Assunto: **ESCLARECIMENTOS TP 19-23**
De: André Melo Sfalcin <andremelo.s@hotmail.com>
Para: SETOR DE LICITAÇÕES <licitacao@saovicentadosul.rs.gov.br>
Data: 23/01/2024 17:06

Pedido de Esclarecimento Acerca do Edital da TP 19/2023

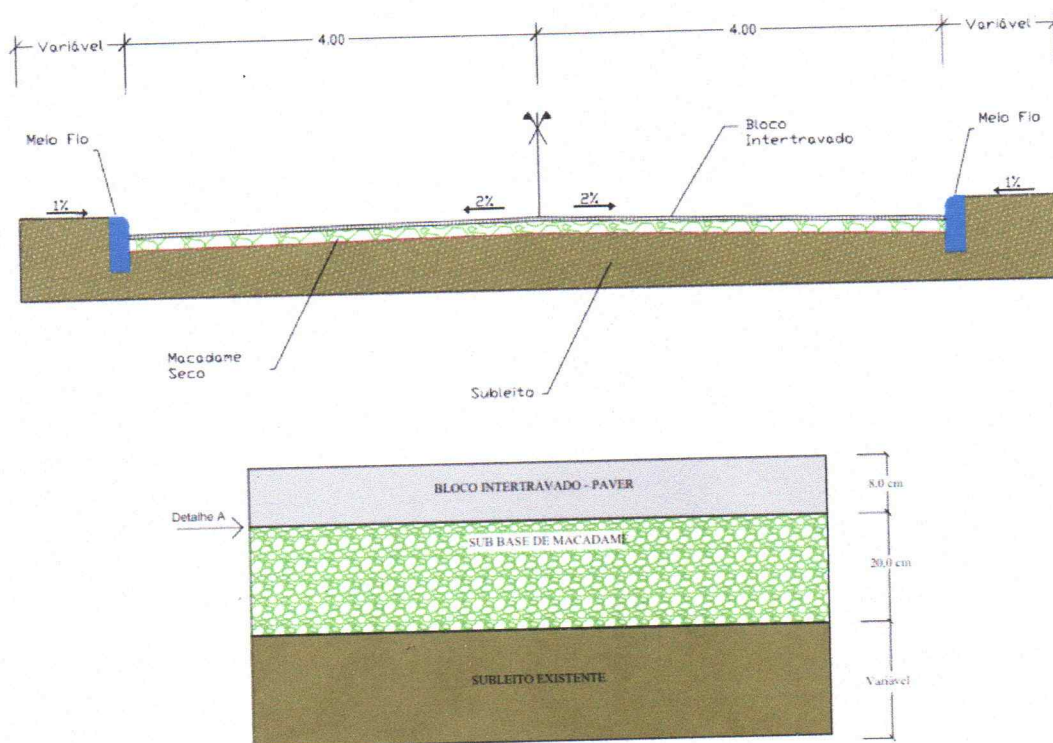
Uma base de macadame disposta em camadas, compostas por rachão e brita graduada, conforme especificado em Memorial Descritivo e nas pranchas 7/8 do projeto, são normalmente utilizadas em pavimentações asfálticas. É incomum o seu uso em pavimentações com blocos intertravados de concreto na região, nas quais se procede com a cuidadosa regularização e compactação do subleito e a base é geralmente composta por uma camada de pó de brita, sobre a qual os pavers são assentados e posteriormente compactados, garantindo assim seu travamento, respeitando as diretrizes da NBR 15953/2011.

A empresa solicita esclarecimentos, portanto, acerca da necessidade e da viabilidade do emprego da espessa base de macadame para o pavimento intertravado em questão, levando em consideração os níveis das residências dos moradores locais e a altura do meio-fio, como mostram os cortes do projeto:
